嘉磐惠文

5 樓 B 戶

客戶工程變更單

B戶 建築平面圖(套上層樑)

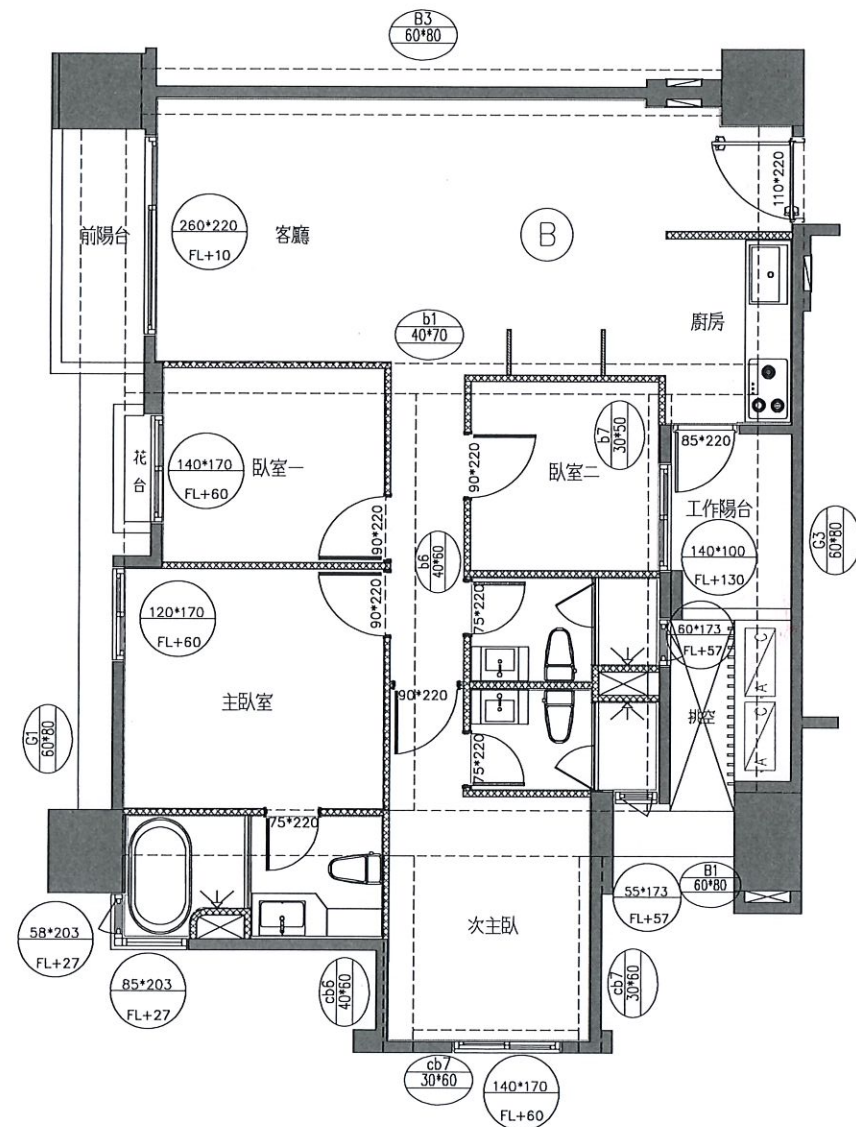
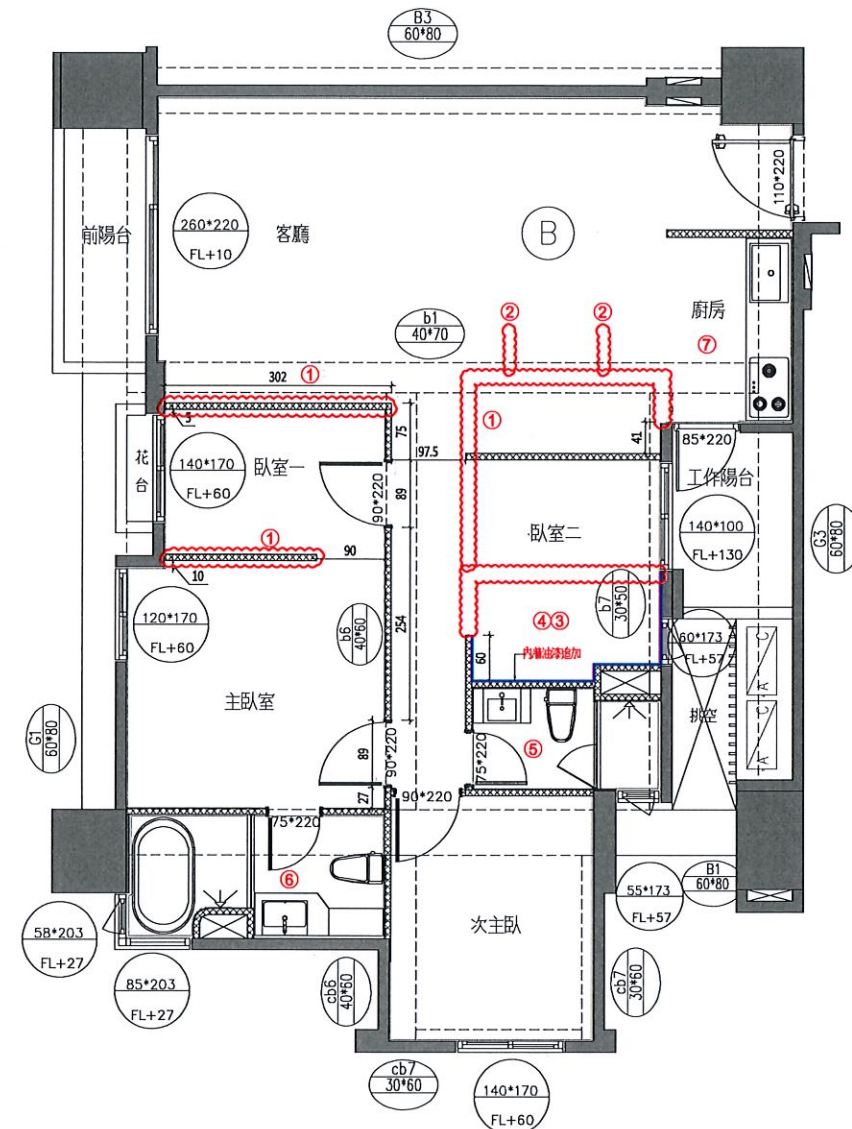
- 1.輕隔間、油漆範圍變更
- 2.電器櫃輕隔間、油漆追減
- ✓ 3.客浴地,壁磚、門檻全退:
輕隔間、油漆、磁磚追減
 - a.衛浴設備全追減
 - b.廁所門框扇及門檻追減
 - c.淋浴門及門檻追減
 - d.內牆油漆追加
- 4.臥室二門框扇追減
- ✓ 5.次主浴地,壁磚變更為主浴地,壁磚(包含門檻)
 - ✓ a.次主浴掛鏡追減
 - b.次主浴抽風機變更為暖風機(公司贈送)
 - ✓ c.次主浴馬桶變更為主浴馬桶(公司贈送)
- ✓ 6.主浴除霧掛鏡追減
- ✓ 7.SVAGO洗碗機變更BOSCH洗碗機
 - ✓ a.電器櫃及設備全追減
 - ✓ b.廚房水槽選色(灰)+下嵌
 - ✓ c.淨水器龍頭安裝於水槽右側

B戶 地坪材質範圍示意平面圖

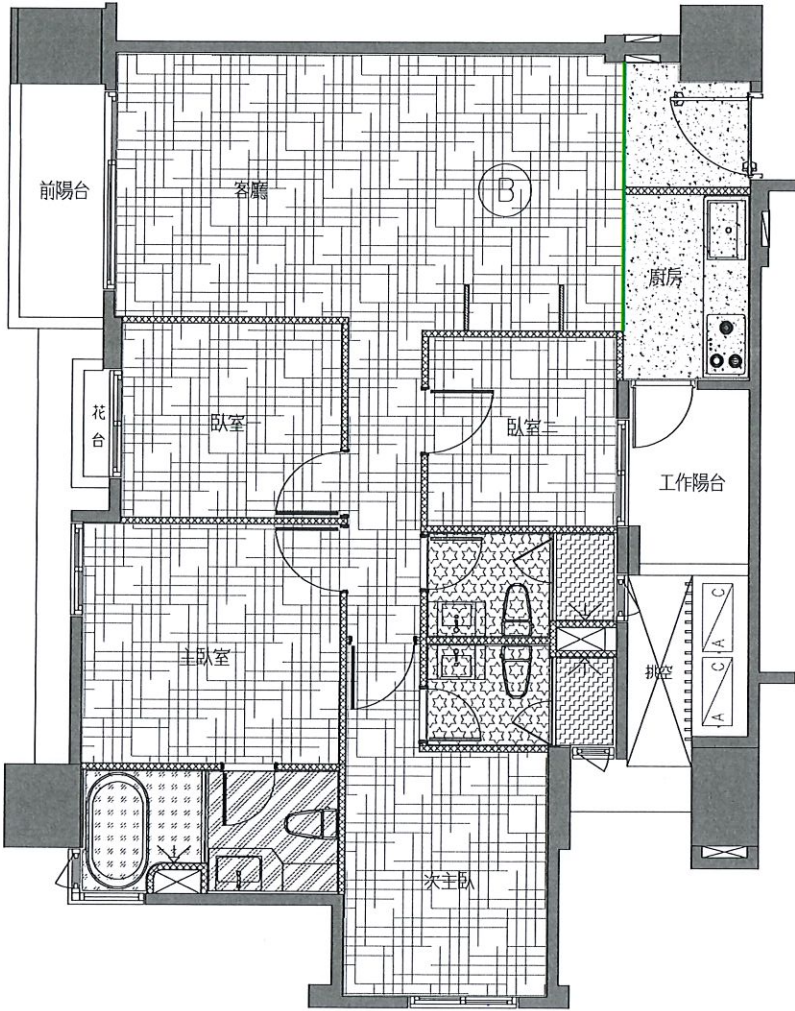
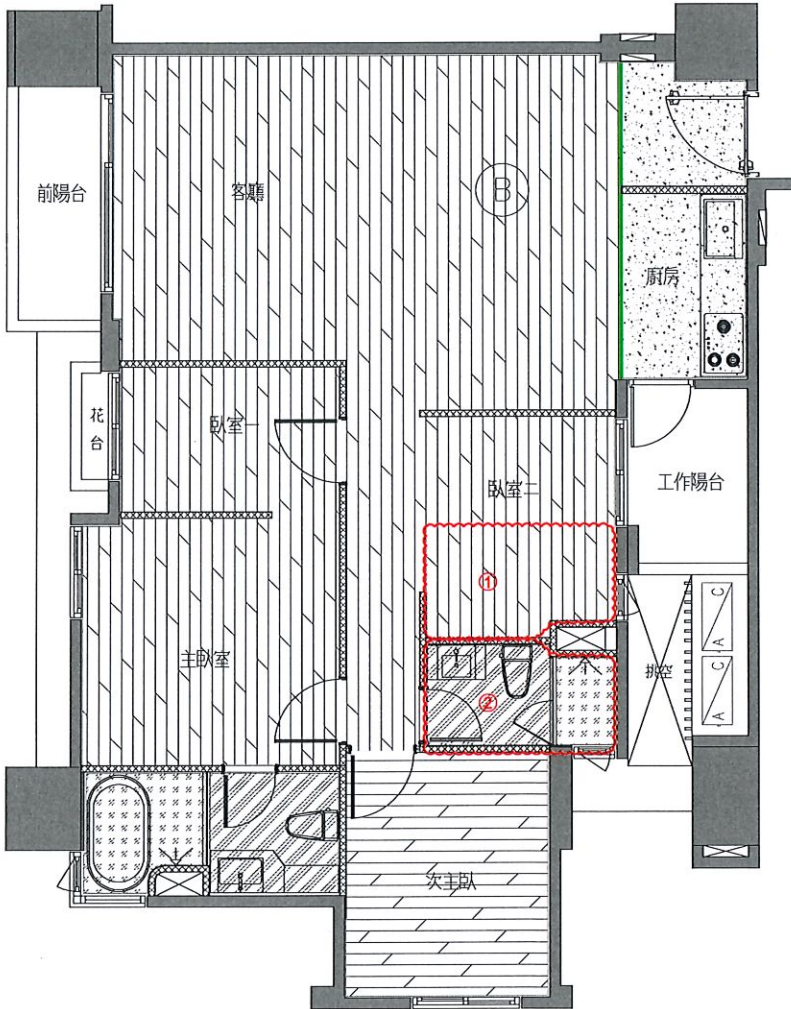
1.客浴地,壁磚,門檻全退

a.追加樓上層降噪打底

b.木地板追加

2.次主浴地磚變更為主浴地磚(包含門檻)

※木地板鋪設方向依圖面所示

B戶 天花板範圍示意平面圖(套上層樑)

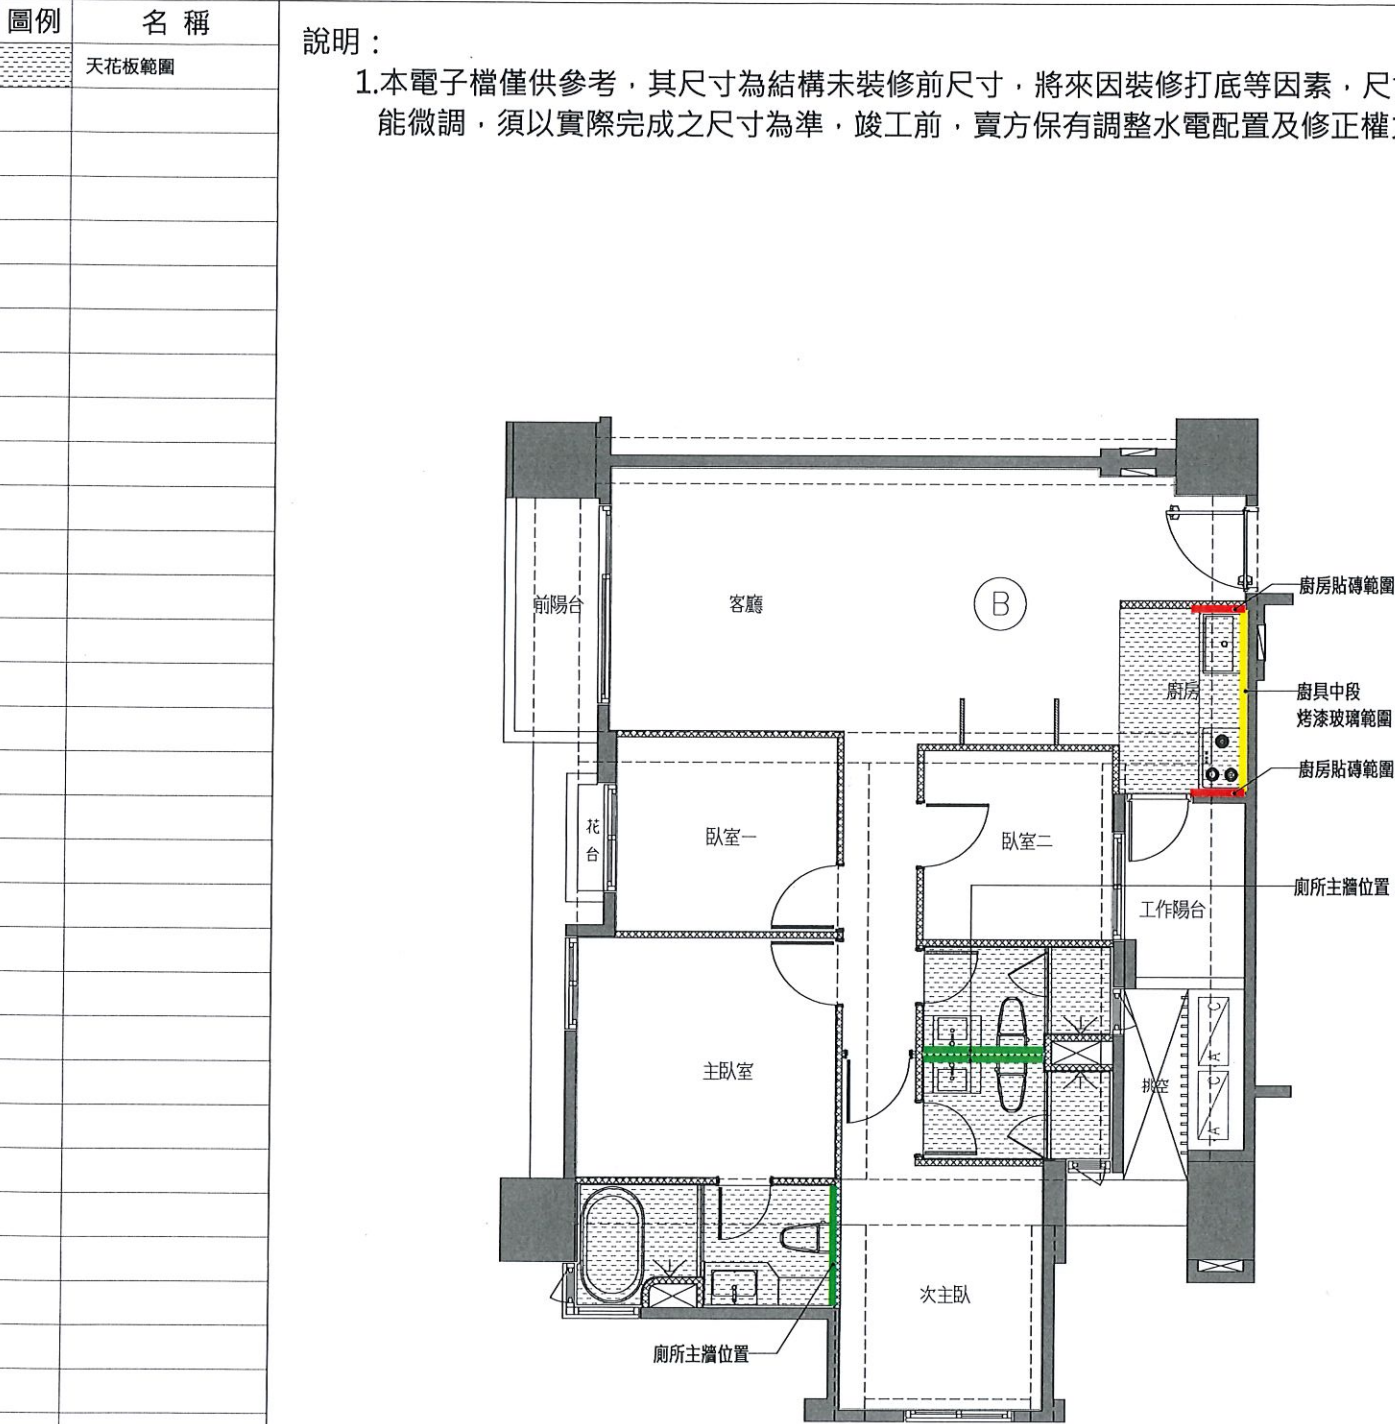
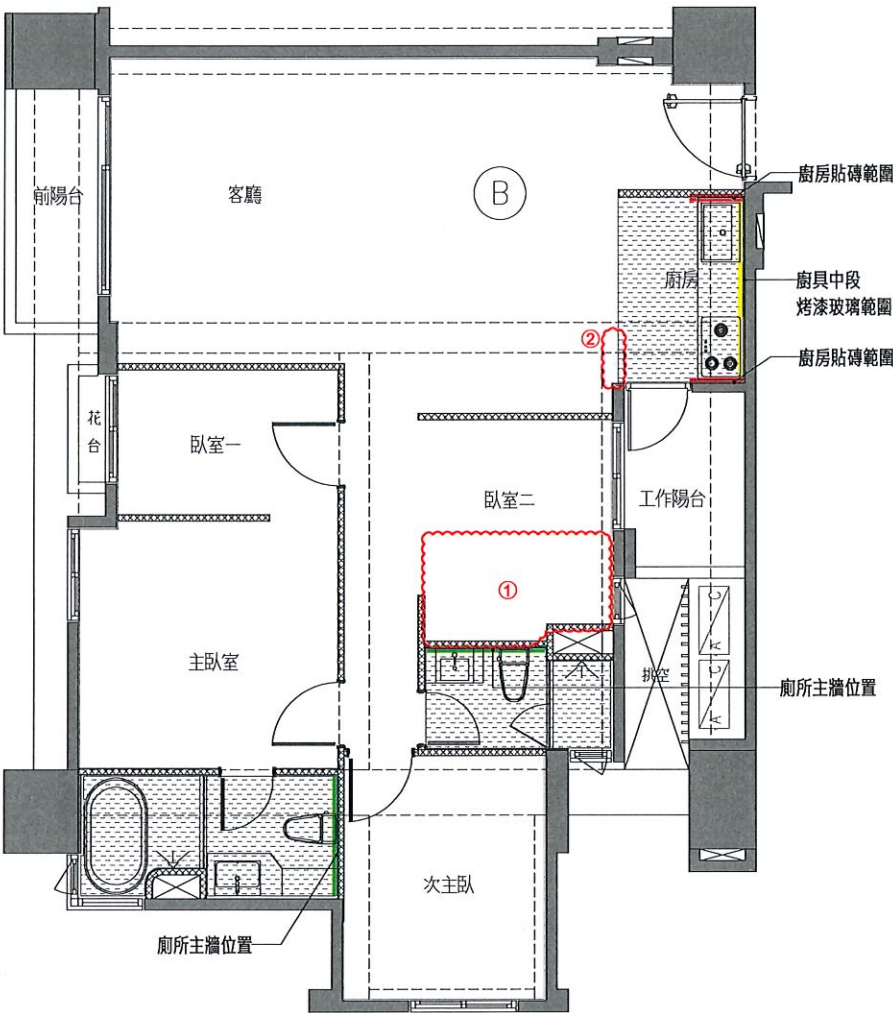
- 客浴天花板、油漆追減
 - 此區因樓上層管線外露，結構頂板不補油漆
- 廚房立板、油漆追加

B戶 插座及弱電位置示意平面圖

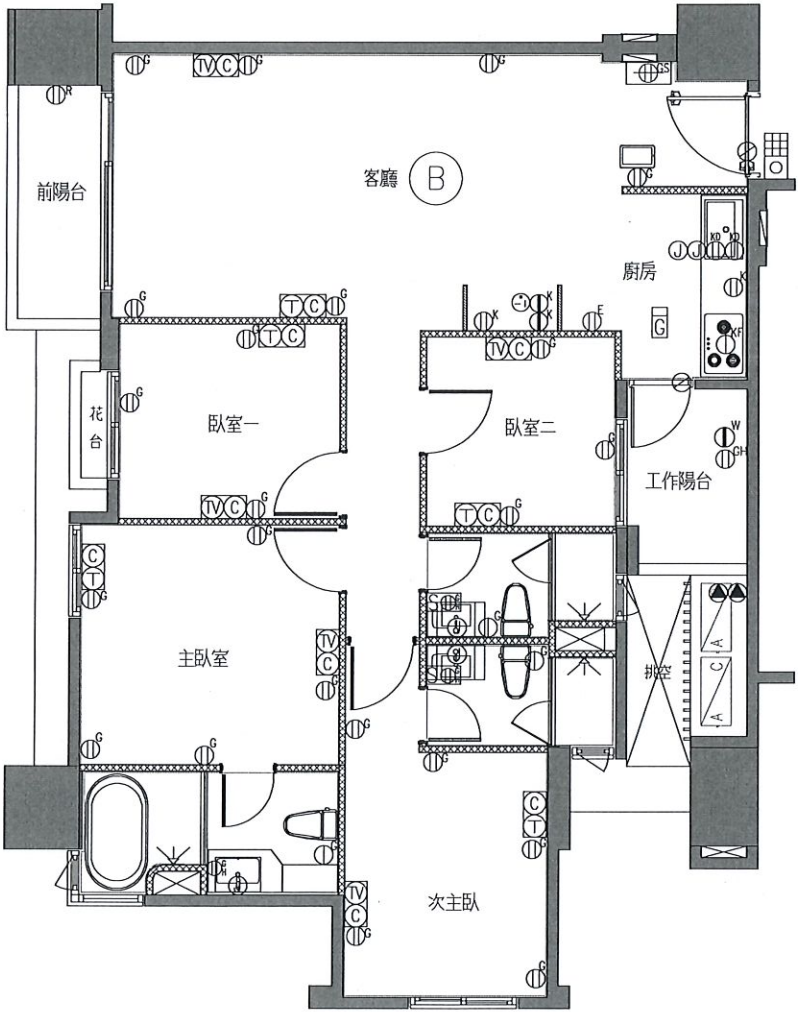
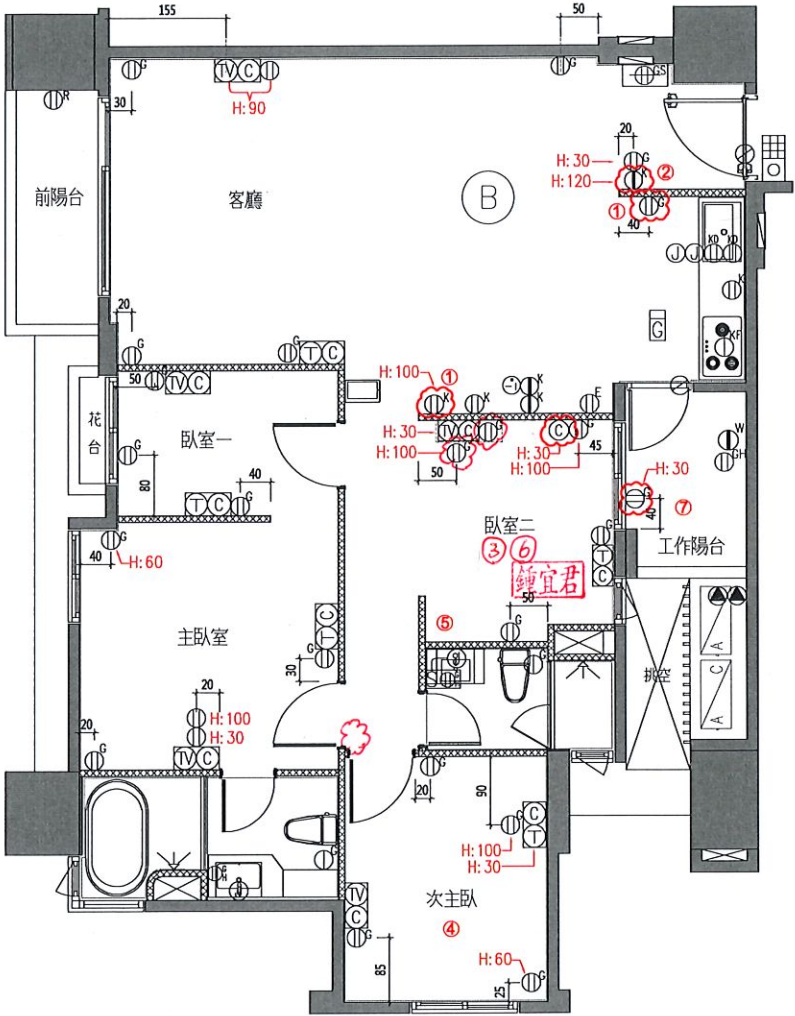
- 廚房追加110V插座x2
- 玄關追加110V專用插座x1 ✓
- 臥室二追加110V插座x2
- 次主臥追減110V插座x1
- 客浴追減110V馬桶插座x1
a.除霧鏡開關及插座追減x1
- 臥室二追加網路x1 ✓

※位移&變更位置詳附圖所示

B戶 電燈開關及迴路示意圖(套上層樑)

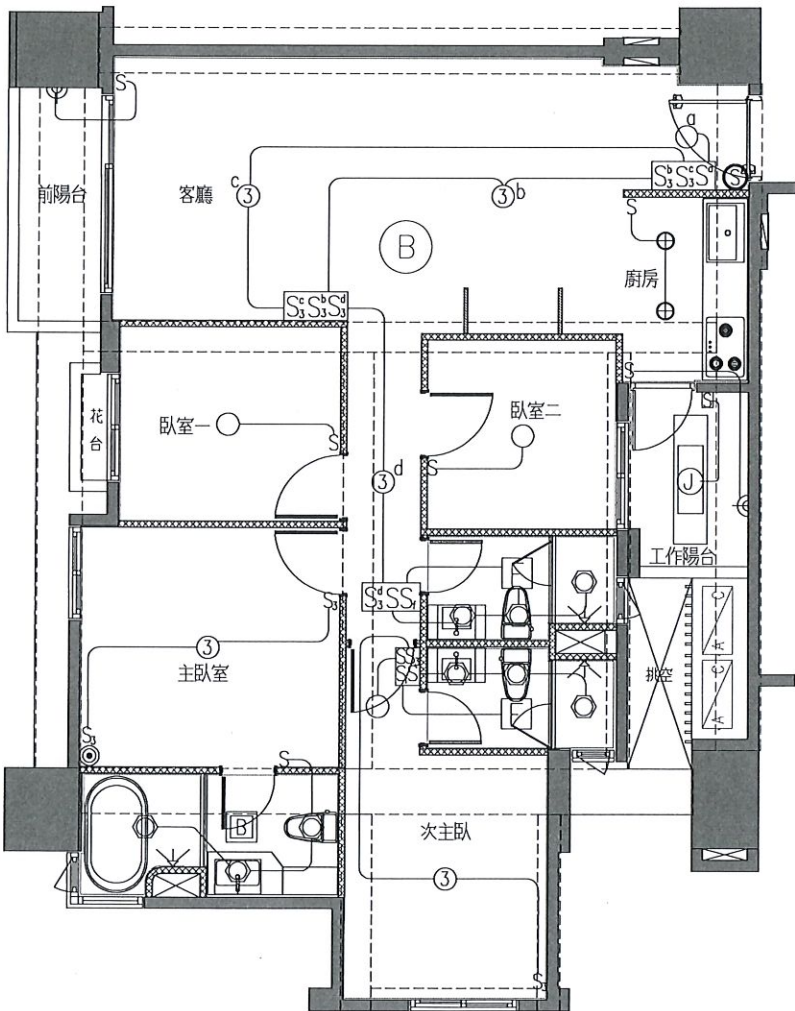
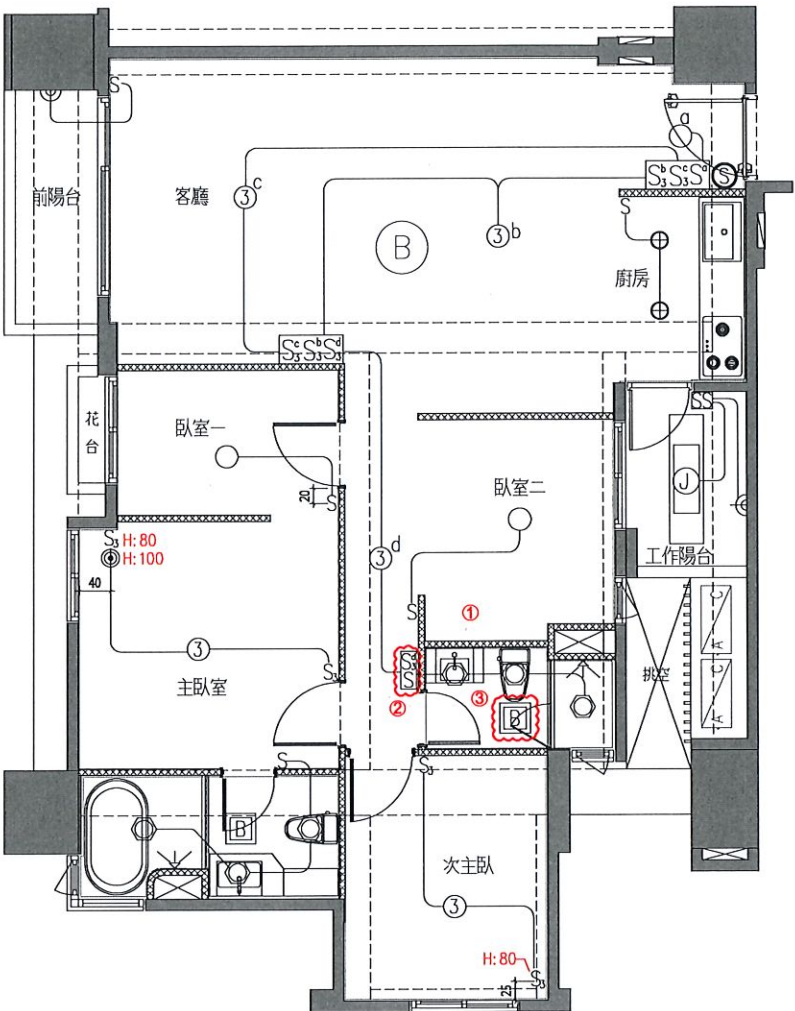
- 變更事項記錄：
- 1.客浴燈具追減
 - a.燈具開關追減
 - b.抽風機及其開關追減
 - 2.次主臥單切燈具迴路追減x1
 - a.廊道燈具開關合併
 - 3.抽風機更換為暖風機
 - a.新增220V專迴

※高度標示皆為完成面至
面板中心點高度
※位移&變更位置詳附圖所示

B戶 給水示意平面圖

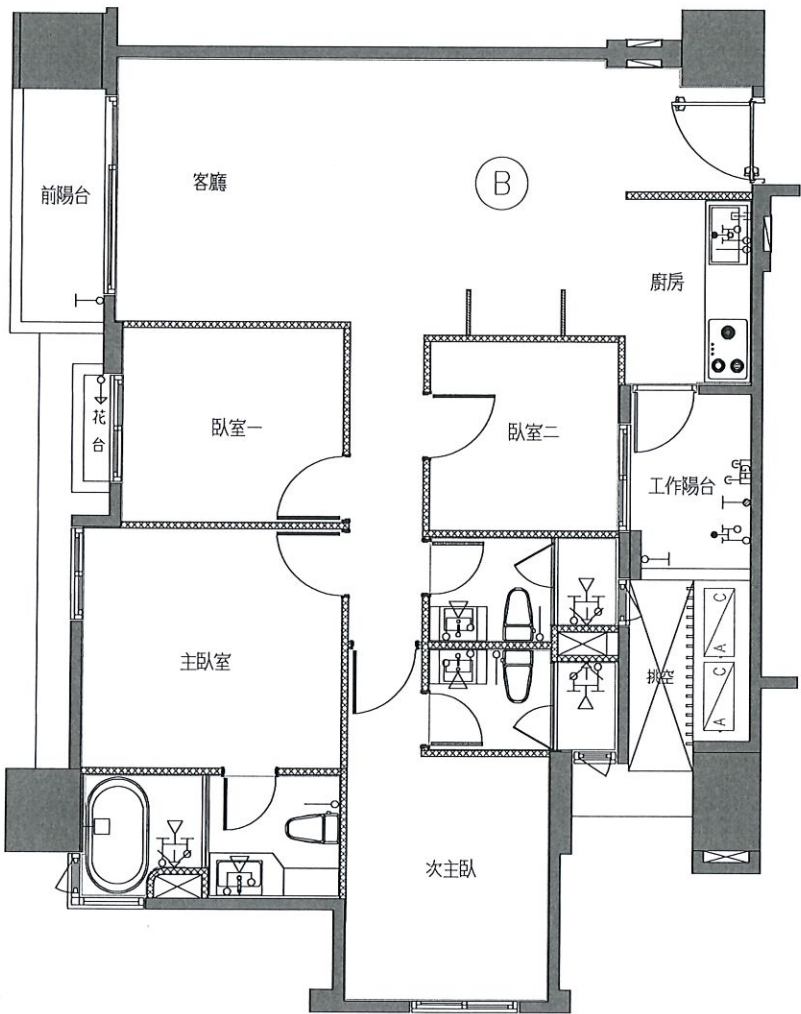
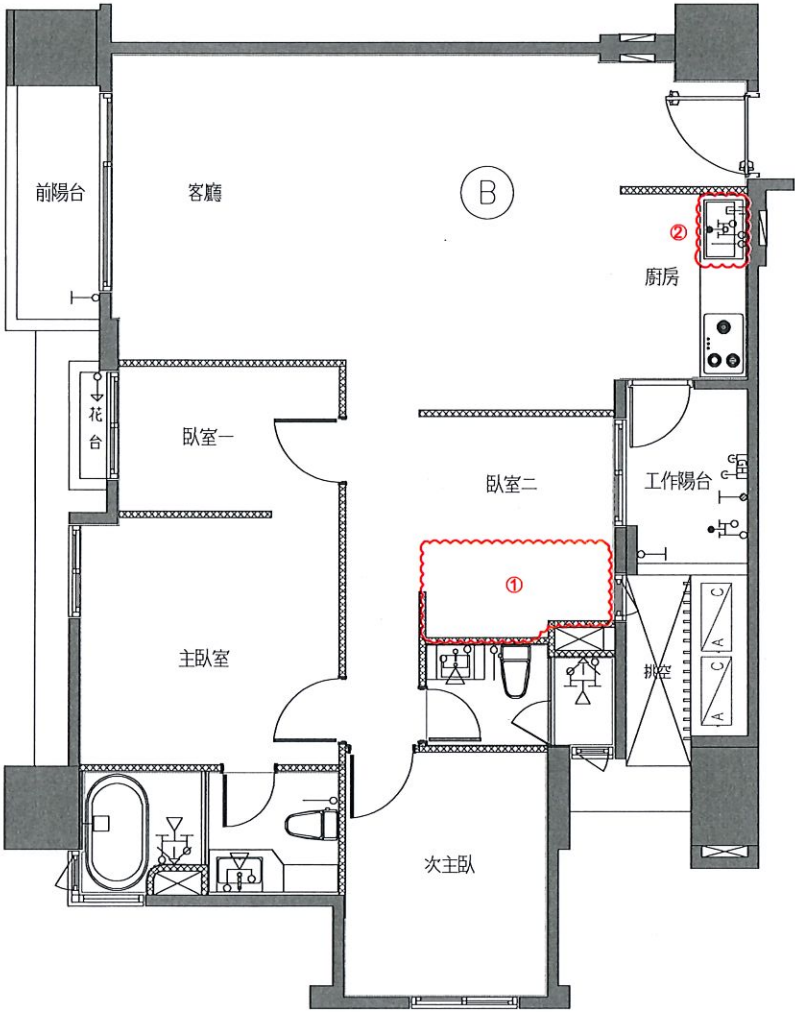
- 1.客浴給水全追減
- 2.淨水器龍頭安裝於水槽右側
